■ 樹木の現況と伐採検討案

■ 意見交換会で出された主なご意見

みんなで考える身近な公園の整備

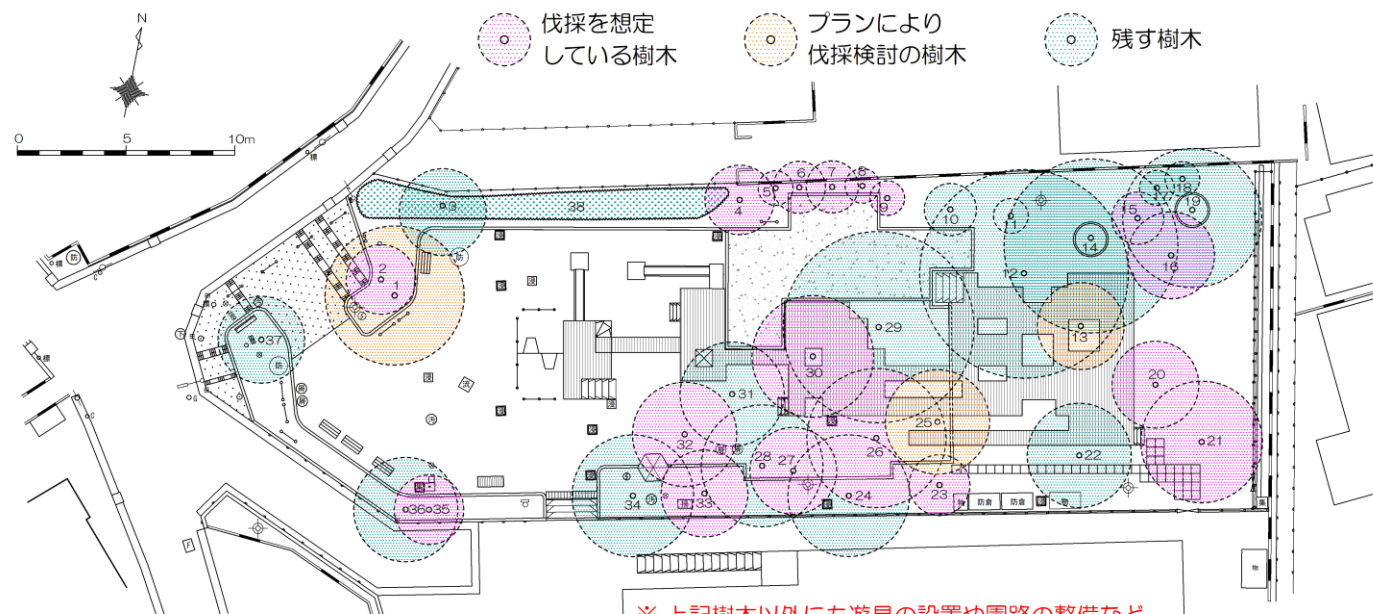
- ・広場的空間はほしい。
- ・子供がぐると回れる空間があると良い。
- ・花壇がほしい。
- ・ベンチの設置場所は周辺にも配慮が必要。
- ・トイレは「やよい公園」レベルにしてみたい。
- ・池、地下、ハンモックなど。「楽しい」公園がいい。
- ・ゴミ箱がいない。／ゴミ箱は必要。
- ・防犯カメラ、センサーライトをつけてほしい。
- ・駐輪スペースはある程度広い方がよい。
- ・防災倉庫は奥の方で問題ない。
- ・照明器具を明るいものに。（隣のお家には配慮する）
- ・ボール遊びはやはり禁止。
- ・今の遊具は大きすぎる。年齢の違う子が遊びにくい。
- ・砂場はいらない。／小さくてもあった方がよい。
- ・デッキ、アスレチック風遊具、秘密基地的な遊び場。
- ・かば公園にない遊具。砂場、ブランコなど。
- ・鳥の巣箱。鳥や虫など生き物が集まる公園。
- ・木は減らして見通しを確保。残せる木は残してほしい。
- ・木の高さが高すぎるため、高さの調整が必要。
- ・実のつく木を残してほしい。
- ・伐採する場合は植えてほしい。（サクラ・ウメなど）
- ・西坂公園らしさ、森っぽい雰囲気を残してほしい。

大きな樹木を残し、木陰や自然を確保しつつ
見通しや改修の支障となる樹木は適宜伐採

- ・公園のシンボルとなる大きな樹木は残します。
- ・樹木が混みあって、競合している箇所は間引きを行い健全な生育空間を確保するとともに見通しの改善や明るさを確保に努めます。
- ・腐朽の進んだ樹木（キノコの生えている樹木）は、樹木医の意見等を参考にしたうえで伐採します。
- ・複合遊具やトイレなど再整備が必要な施設の設置工事の支障となる場合は、伐採する必要があります。
- ・新たにサクラなど植樹を検討します。
